改善箇所説明図

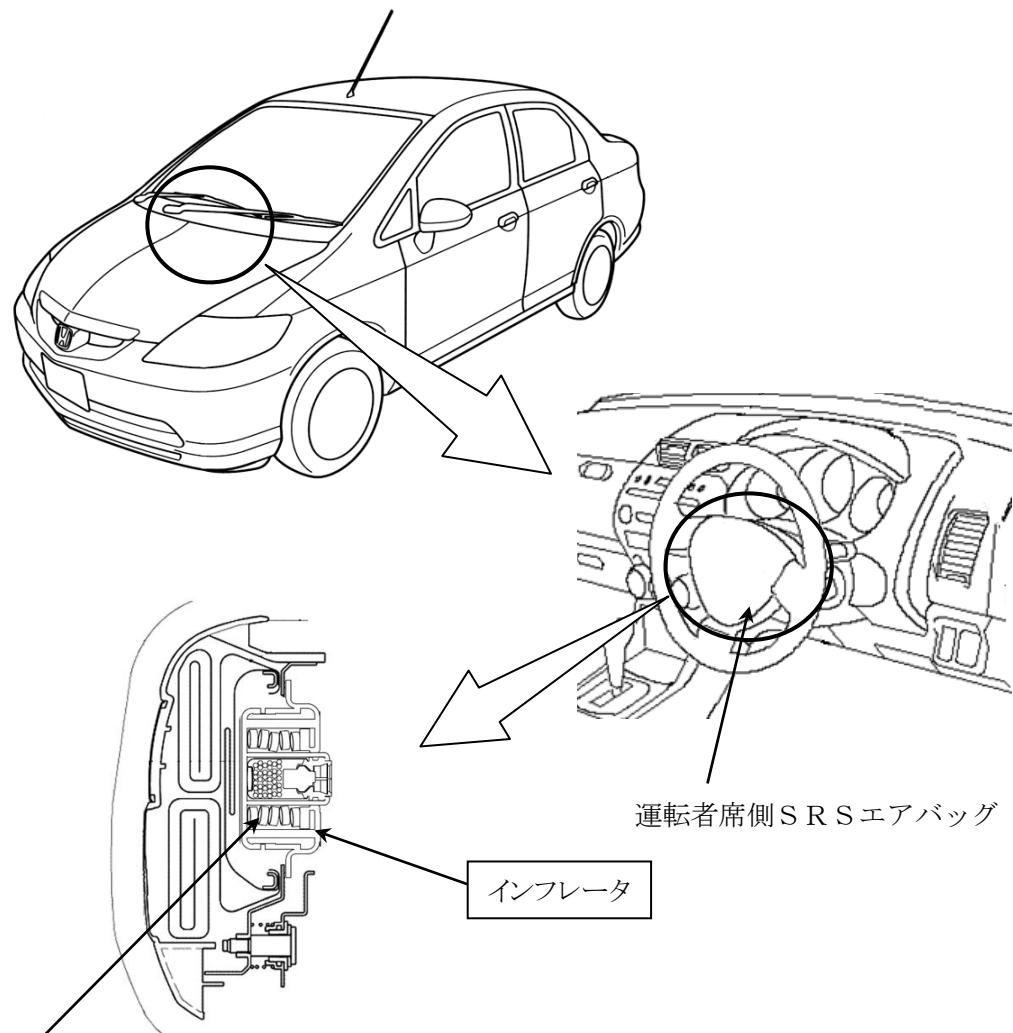
基準不適合発生箇所

運転者席側SRSエアバッグのインフレータ（膨張装置）において、市場から回収したものから、異常展開に繋がるおそれがあるインフレータ容器内圧の異常出力が認められた。このため、原因は判明していないが、一定の期間までに製造した同タイプのインフレータについて、予防的措置として当該インフレータを新品に交換する。

改善の内容

全車両、予防的措置として、運転者席側SRSエアバッグインフレータを年式の古いものから新品と順次交換、回収して不具合原因調査を実施する。

注： [] は交換部品を示す。

識別：運転者席側ドアストライカーボルト頭部に黄色ペイントを塗布する。
